ИЗМЕНЕНИЕ № 2

ОСТ 108.030.133-84
Элементы трубные поверх-
ностей нагрева паровых
котлов давлением менее
4 МПа, водогрейных котлов
и котлов-утилизаторов.
Технические требования.

Черт. 27а

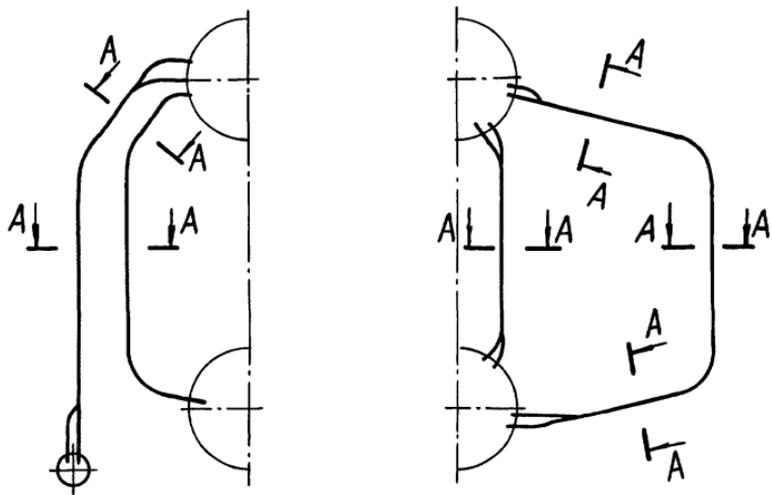
Пункт 5.3.2. дополнить новым абзацем и чертежом 27а.

"Допускается выход трубы из плоскости ряда для котлов с экранами сложной формы ± 15 мм (черт. 27 а)."
